con la presente si inviano le Osservazioni contro il Progetto di un impianto eolico codice procedura ID_VIP/ID_MATTIM: 1269 denominato "Pitigliano"; ubicato nei comuni di Pitigliano (GR) e Sorano (GR) costituito da 20 (venti) aerogeneratori di potenza nominale 7,0 MW per un totale di 140,0 MW con relative opere connesse ed infrastrutture indispensabili.

ID: Codice procedura (ID_VIP/ID_MATTM): 12691

"Progetto di un impianto eolico denominato "Pitigliano" ubicato nei comuni di Pitigliano (GR) e Sorano (GR) costituito da 20 (venti) aerogeneratori di potenza nominale 7,0 MW per un totale di 140,0 MW con relative opere connesse ed infrastrutture indispensabili"

Immagine 3. Cumulo di una parte di impianti eolici, fotovoltaici e geotermici industriali in progettazione ed esistenti intorno all’eolico industriale “Pitigliano”.

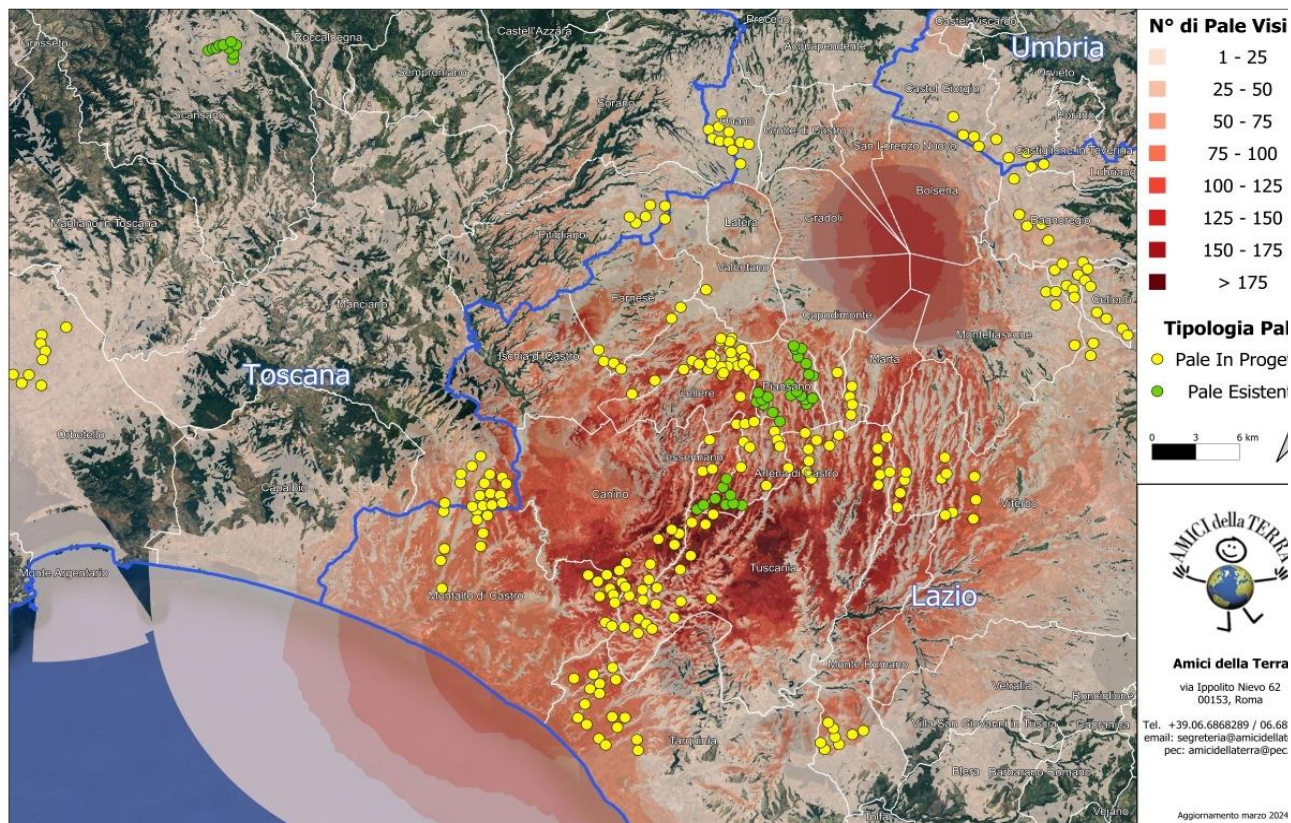
Beni Culturali “*Ambito paesaggistico, geologico e geomorfologico dell’orlo della caldera di Latera ...*” Non vengono nemmeno citati gli impianti eolici in progetto al MASE, il “Rempillo” (6 aerogeneratori) e un altro in verifica amministrativa di 14 aerogeneratori e 72, 6 MW. Ad oggi nei territori di Pitigliano, Sorano e in quello limitrofo potenzialmente potrebbero essere insediati 40 aerogeneratori alti 200 metri e larghi 170. Ma la proponente non cita neanche altri impianti che creerebbero il cumulo e quindi maggiore impatto. Infatti, sul territorio della “Città del Tufo” (Sorano e Pitigliano) impatterebbero anche l’impianto eolico “Montarzo” di Onano con 13 aerogeneratori con le dimensioni ricordate, l’altro eolico industriale nel territorio di Valentano con sette aerogeneratori (stesse dimensioni), gli impianti di Farnese con un minieolico di 3 Torri alte 60 metri già installate in località Poggio del Crognolo e l’impianto eolico industriale “Vallerosa” (7 aerogeneratori alti 200 metri e larghi 158 metri) in procedura VIA presso la Regione Lazio. Inoltre, altri impianti del minieolico già presenti a Valentano, Cellere e Piansano e due progetti eolici industriali con le stesse dimensioni (200 m x 170 m) nel Comune di Ischia di Castro. La valutazione del cumulo non prende neanche in considerazione gli impianti industriali di fotovoltaico e agrivoltaico in progetto a Farnese, Valentano, Ischia di Castro, Cellere. L’impianto geotermico in procedura Via al MASE, progettato nella Caldera di Latera. Quindi è stata effettuata una valutazione del potenziale impatto cumulativo non veritiera a dispetto di quanto affermato dalla proponente che sostiene di aver preso in considerazione uno spazio di 10 km intorno al suo impianto per gli impatti che si creerebbero.

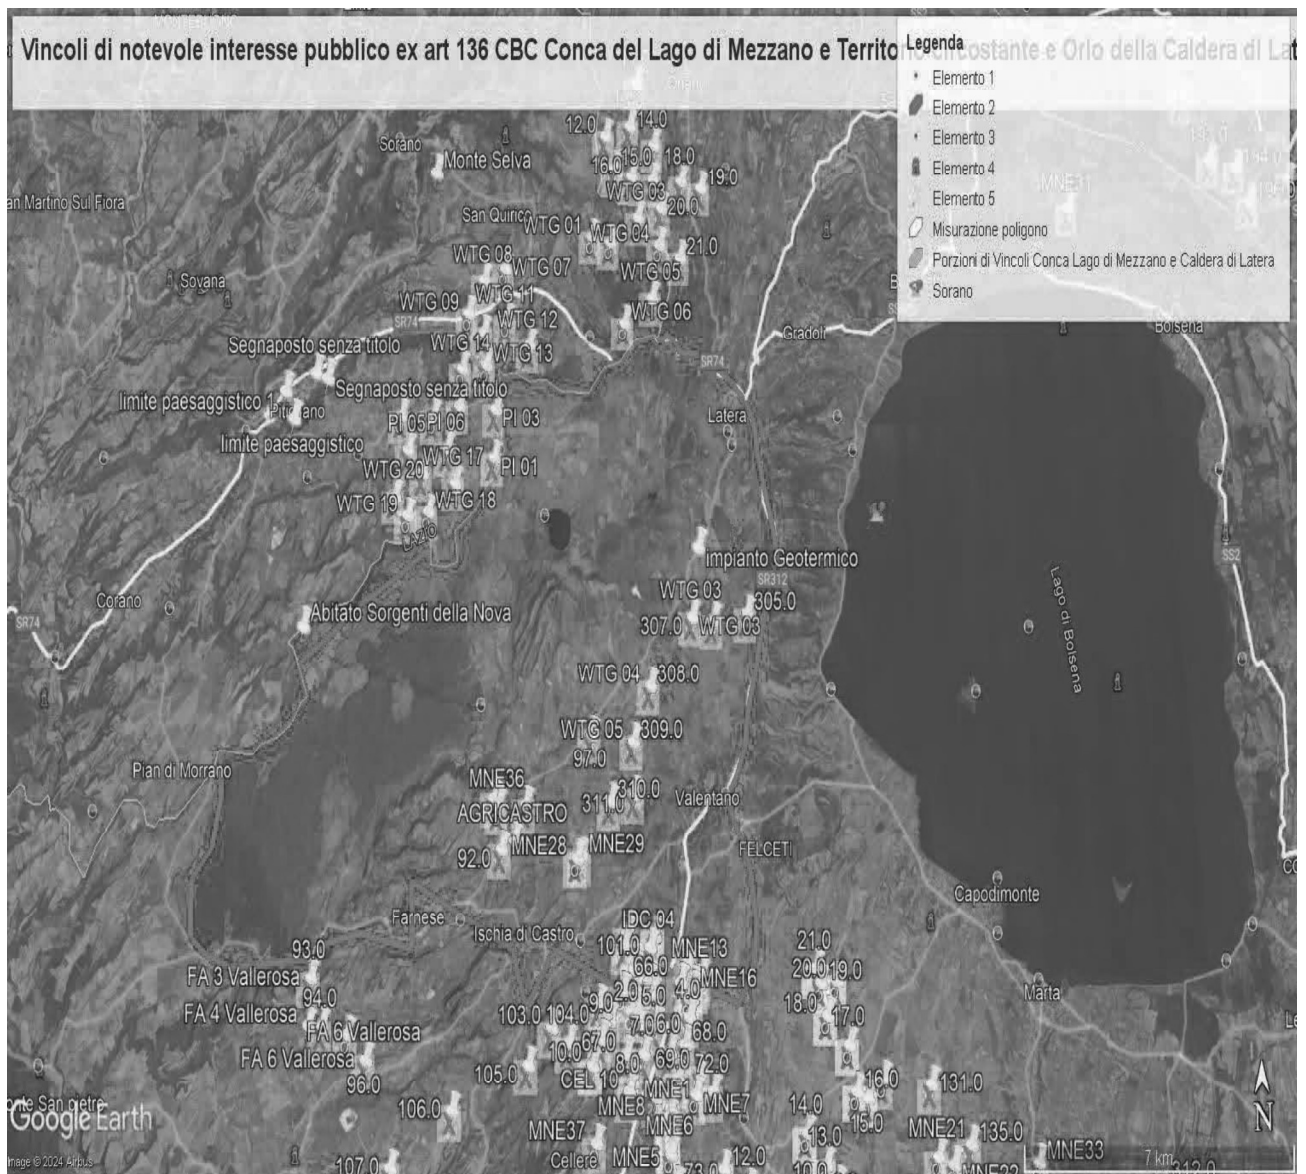
Al contrario si evidenzia che l'impianto eolico industriale citato non solo ricadrebbe con tutti e 20 gli aerogeneratori all'interno delle fasce di rispetto di 3 km di due vincoli paesaggistici di notevole interesse pubblico esistenti nella Regione Lazio e con una parte di essi nel vincolo paesaggistico del Centro abitato di Sorano (GR) quindi in aree non idonee all'installazione di impianti di energia rinnovabile. Addirittura, alcuni aerogeneratori sarebbero ubicati a poche centinaia di metri dai perimetri dei due vincoli paesaggistici laziali ex art 136 del CBC.

Come è illustrato nell'immagine si ribadisce che l'impianto industriale "Pitigliano" ricade completamente all'interno delle fasce di rispetto dei due vincoli di notevole

IMMAGINE n. 2 Impianto eolico industriale “Pitigliano” e distanze aerogeneratori dai Vincoli della Conca del Lago di Mezzano...

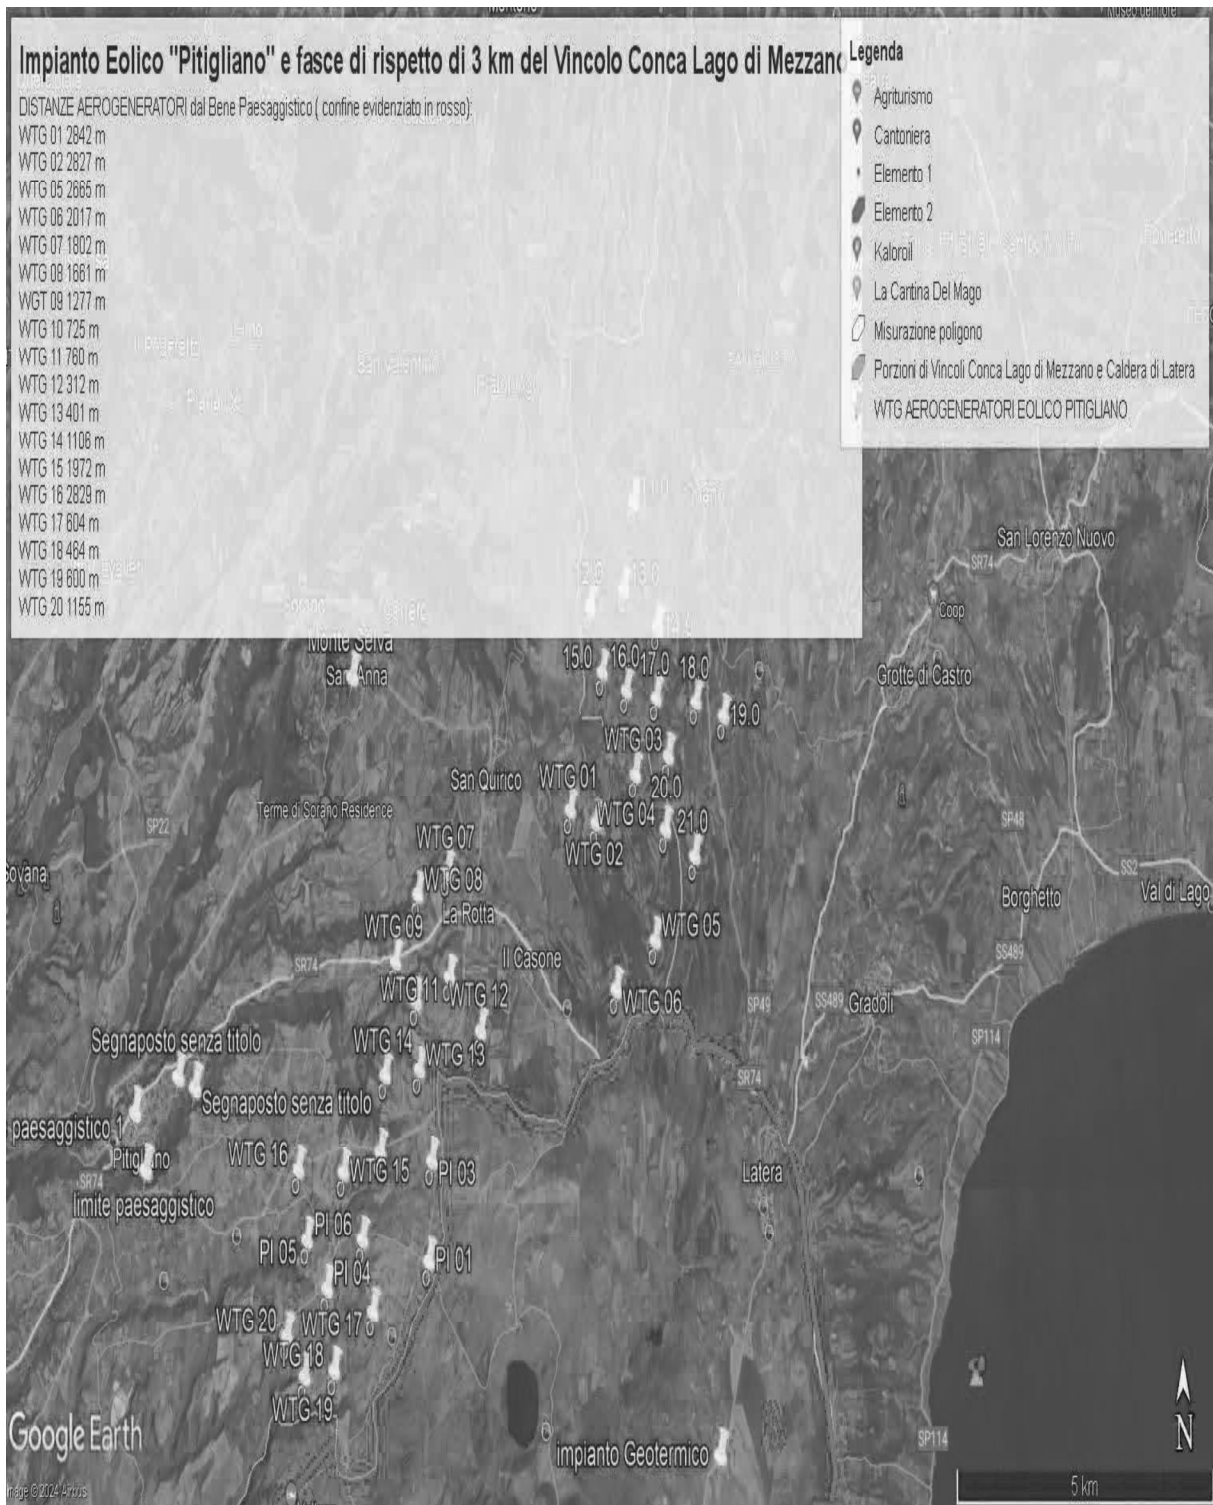
interesse pubblico e lambisce quelle di un terzo vincolo e quindi come affermato dal Consiglio di Stato nelle sentenze citate, l'impianto è insediato in area non idonea ai sensi dell'art. 20 comma 8 lettera c quater del D.Lgs. n. 199/2021 e ss.mm.ii al contrario di quanto sostiene la proponente.

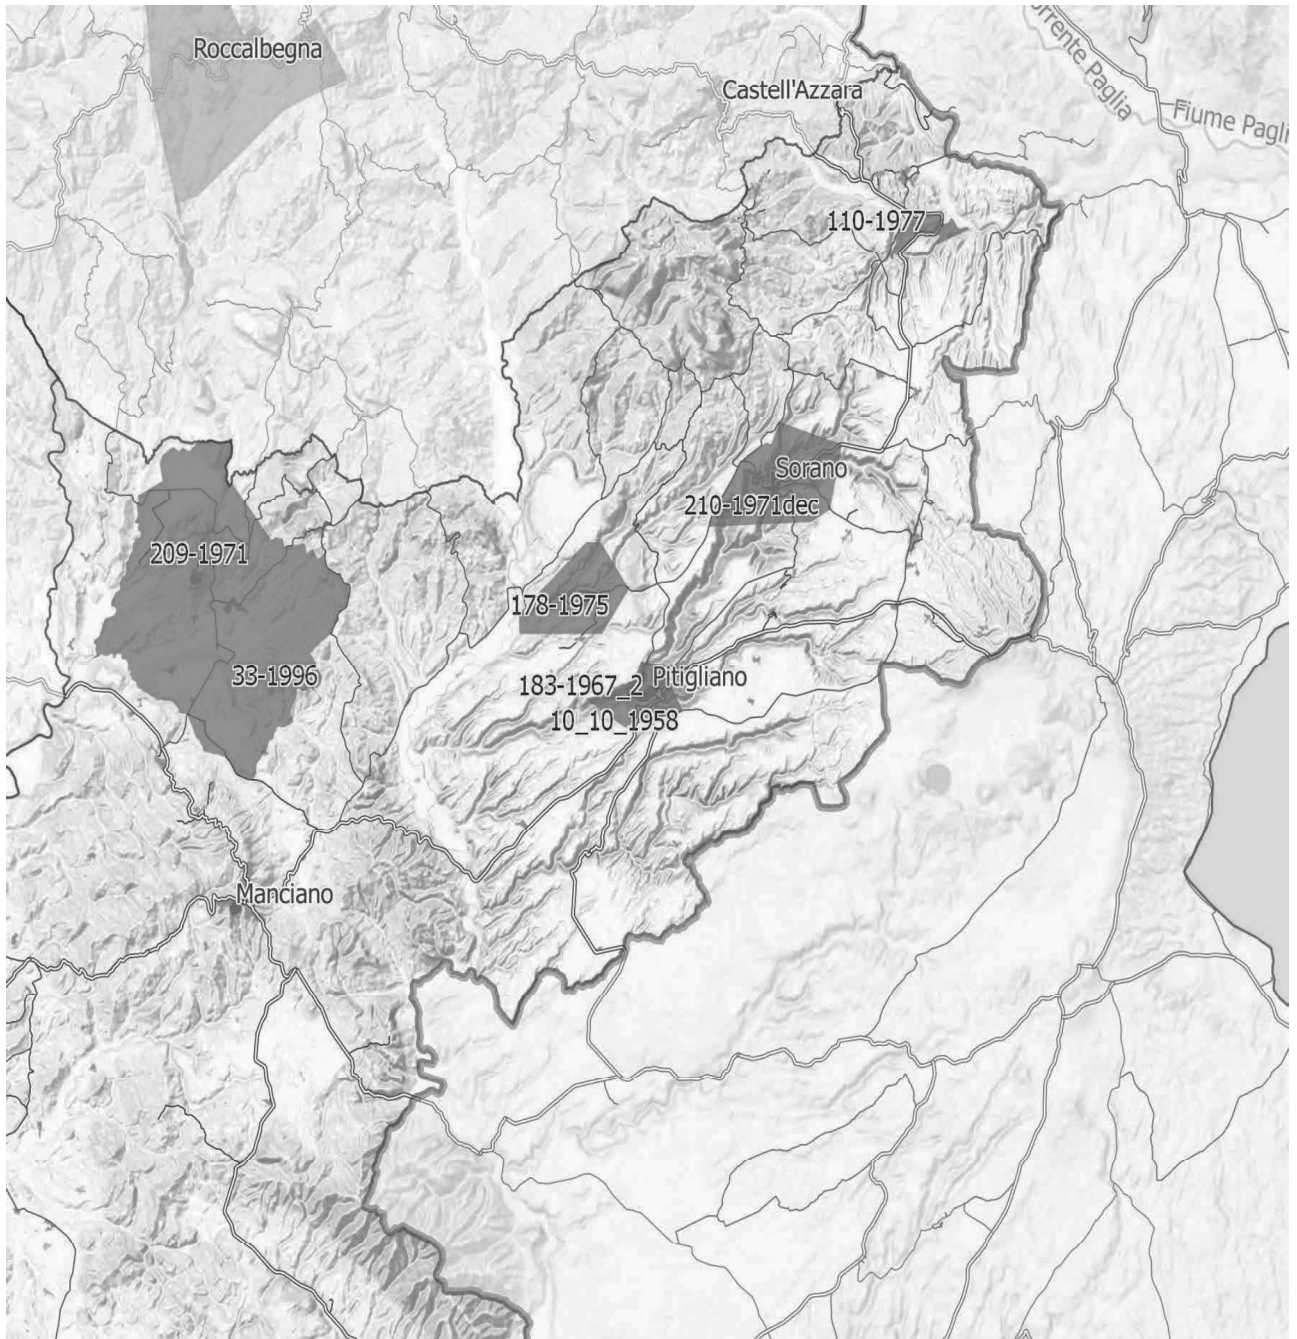
Inoltre, come sostiene la Proponente parte dell'impianto si verrebbe a trovare a 3,5 km dal centro abitato di Sorano. Infatti, tre degli aerogeneratori WTG 08, 09, 10 sono addirittura all'interno delle fasce di rispetto dei 3 km del suo vincolo paesaggistico di notevole interesse pubblico ex art 136 del CBC. Si evidenzia che così si crea

un'ulteriore incompatibilità con la tutela del Paesaggio.

IMMAGINE n 5. Mappa eolici elaborata dall'Associazione Amici della Terra. La mappa evidenzia il cumulo degli impianti tra Lazio e Toscana.

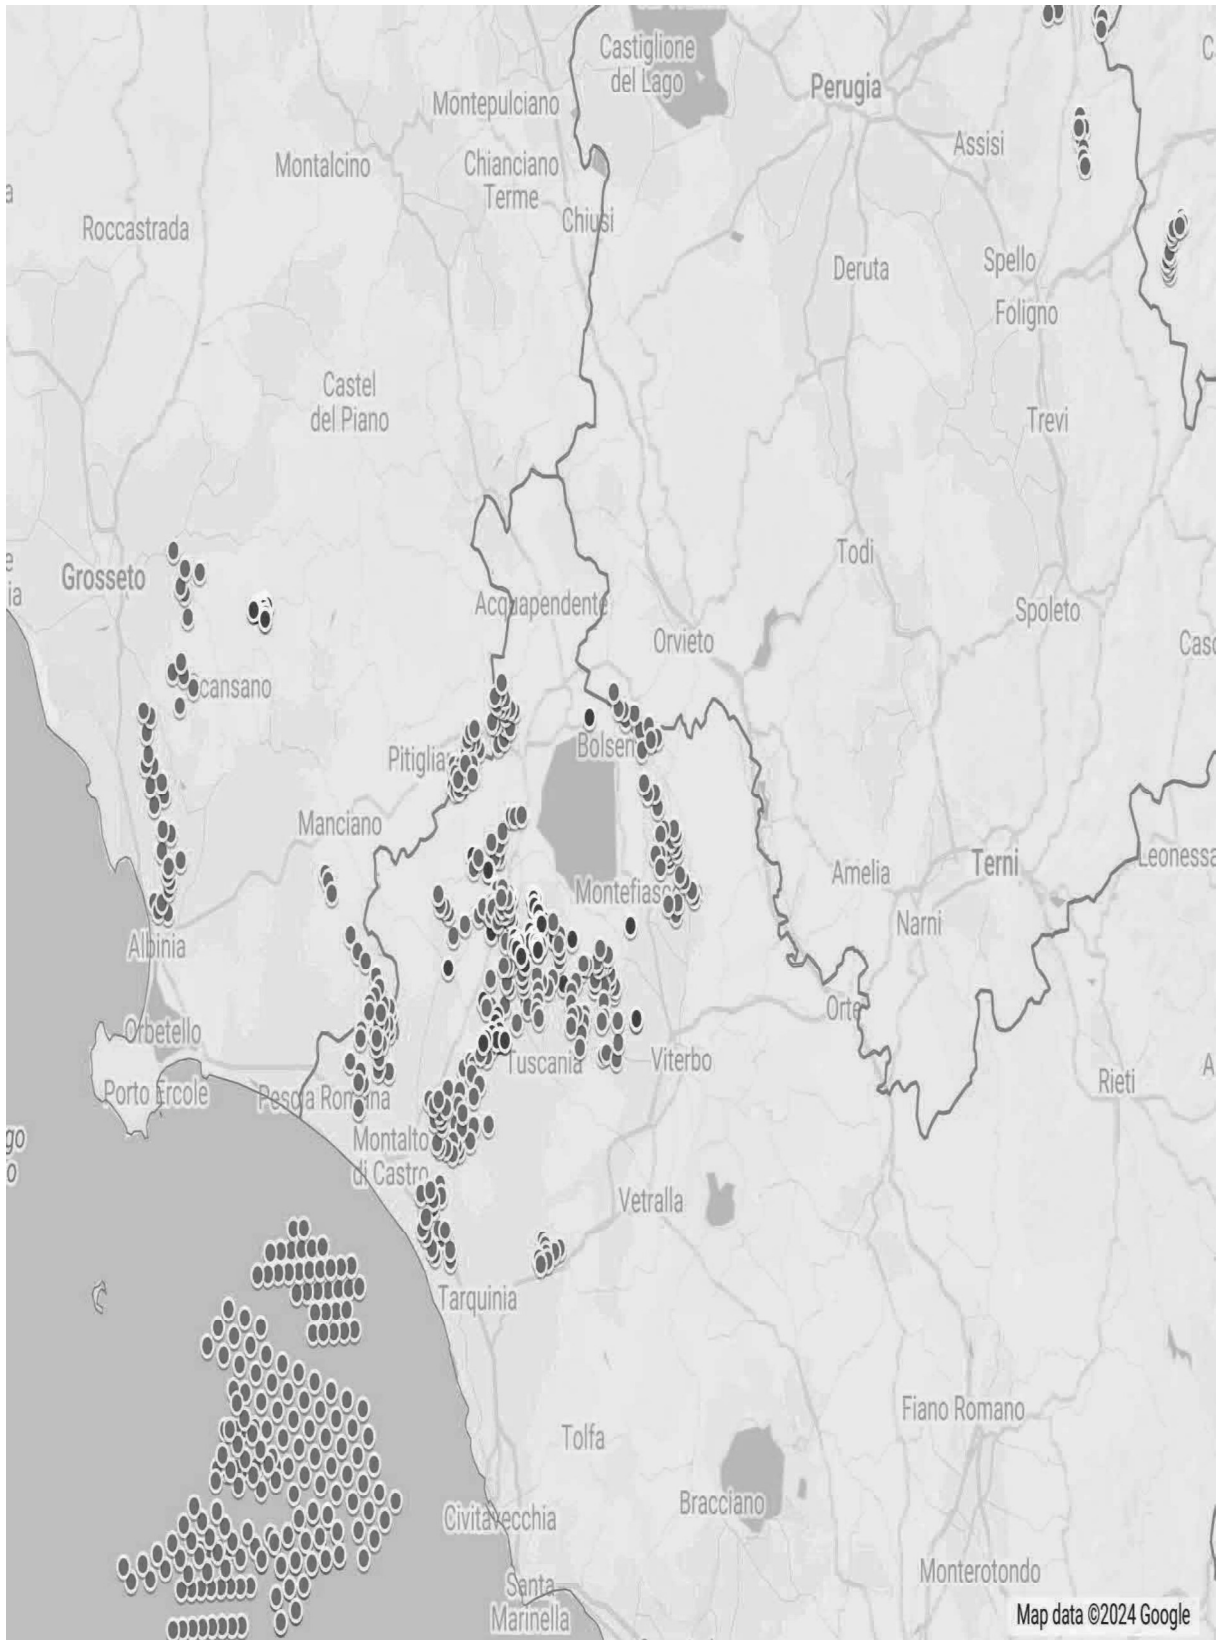
Riguardo al cumulo degli impianti FER, le mappe prodotte dalla proponente riguardano, come già evidenziato, soltanto una parte molto piccola degli impianti FER dell'area intermedia e vasta e in particolare di quelli eolici che contribuiscono a creare un notevole cumulo e la saturazione del territorio tosco laziale. Riguardo al cumulo dei soli impianti eolici si riporta la mappa dell'intervisibilità degli impianti eolici elaborata dall'Associazione nazionale “Amici della Terra”.

Se agli impianti eolici rappresentati qui sopra che non comprendono sia l'impianto eolico Pitigliano e le altre 14 pale del progetto eolico in verifica amministrativa sempre nel territorio di Pitigliano si aggiungono i migliaia di ettari (7000 fin'ora) di territorio occupato dagli impianti fotovoltaici e agrivoltaici e dalle altre tipologie appare chiaro il numero spropositato degli impianti FER nella bassa toscana e nella Tuscia.
